ATTO DIRIGENZIALE

OGGETTO: [ID VIP 9683] - Parco eolico denominato "Impianto Guagnano", costituito da 12 aerogeneratori della potenza unitaria di 6 MW, per una potenza complessiva pari a 72 MW, incluso un sistema di accumulo integrato con potenza di 35 MW, da realizzarsi nel Comune di Guagnano (LE), e opere di connessione alla Rete di Trasmissione Nazionale che interesseranno anche il Comune di Cellino San Marco (BR).

Relazione tecnica a supporto dell'istruttoria sul progetto
ID_VIP 9683

Valutazione Tecnica Ambientale.

Figura 5² – Area individuata nel PPTR come “Formazioni arbustive in evoluzione” in prossimità della torre GU-09

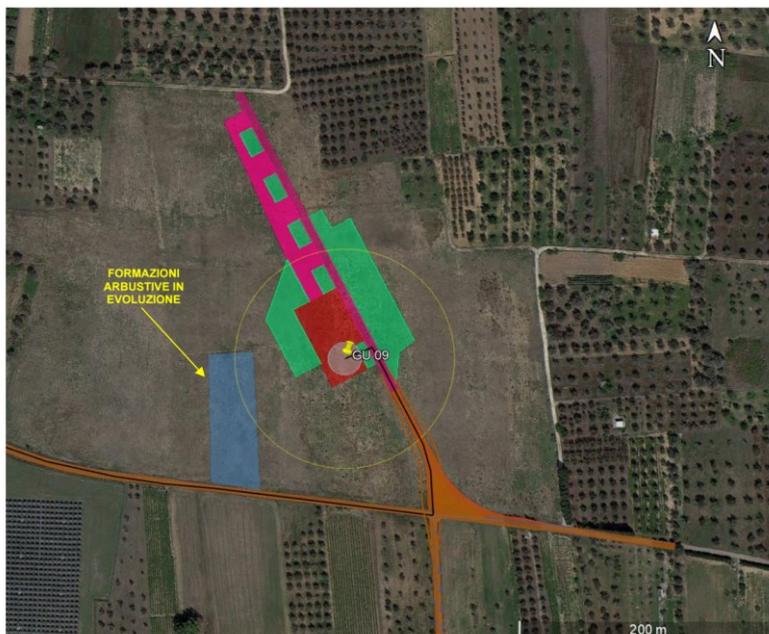
² Nel Piano Paesaggistico Territoriale Regionale (PPTR), è stata individuata un'area in prossimità della torre eolica GU-09 della superficie di circa 4.000 mq, come area interessata da **formazioni arbustive in evoluzione**. Dai sopralluoghi effettuati in campo e dalle foto in allegato (foto 25, 26), il Proponente ha accertato che non vi è alcuna presenza di arbusti nell'area in questione né tantomeno nell'immediato intorno, ma è presente una cotica erbosa tipica delle aree incolte costituita essenzialmente da graminacee, composite, e altre specie spontanee molto comuni nel territorio pugliese.

Figura 2 – rispetto del criterio B

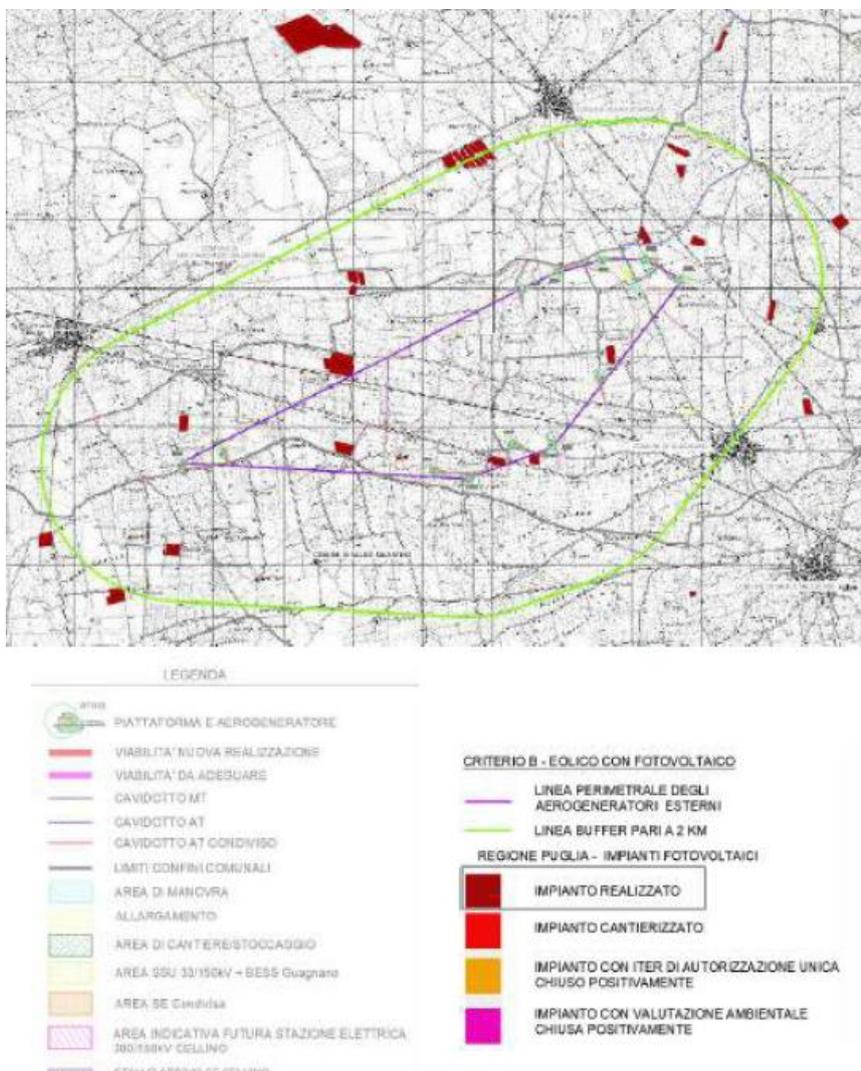
Il criterio B non viene soddisfatto, in quanto l'impianto di progetto risulta distante meno di 2 km rispetto agli impianti fotovoltaici evidenziati in Figura 2.

Si fa presente come il mancato soddisfacimento rispettivamente del criterio B e del criterio C, o anche uno solo di essi determini il non rispetto delle Linee Guida di cui sopra.

Figura 3 – rispetto del criterio C

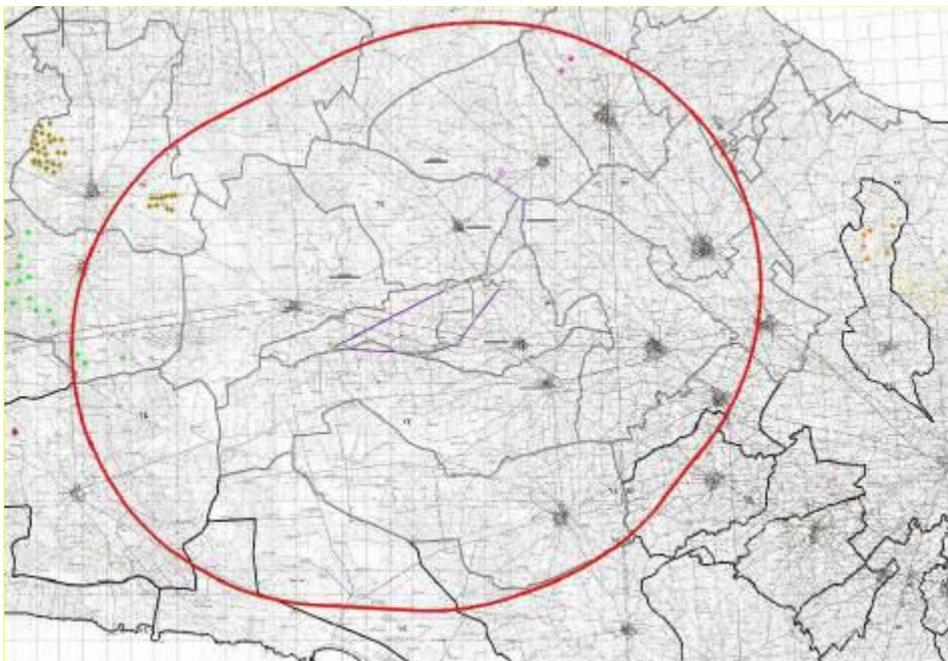
Il criterio C non viene soddisfatto, in quanto l'impianto di progetto risulta distante meno di 11,0 km da parti dei parchi eolici individuati in Figura 3 (E/CS/I119/1, E/26/06 e E/150/07).

Figura 4 – Piano Faunistico Provincia di Lecce

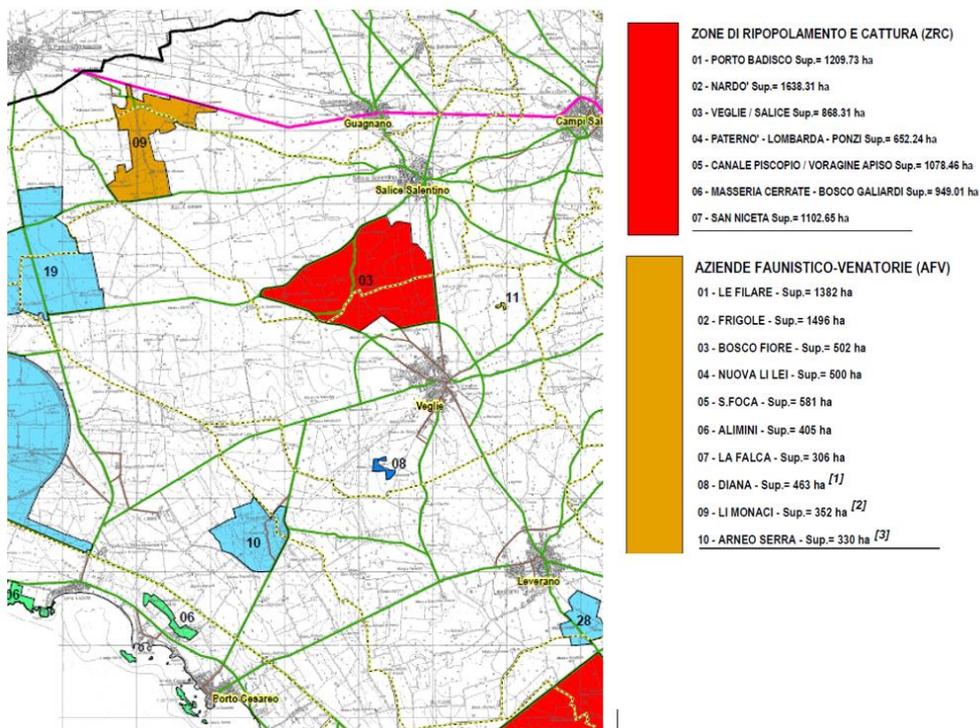
Si evidenzia, inoltre, che il progetto così come proposto, interferisce con il "Piano Faunistico della provincia di Lecce", in particolare con (Figura 4):

- in parte con la zona a gestione venatoria privata (AVF) n. 9 LI MONACI di superficie 352.00 ha.
- Zona di ripopolamento e cattura (ZRC) n. 03 Veglie/Salice di superficie 868,31 ha.
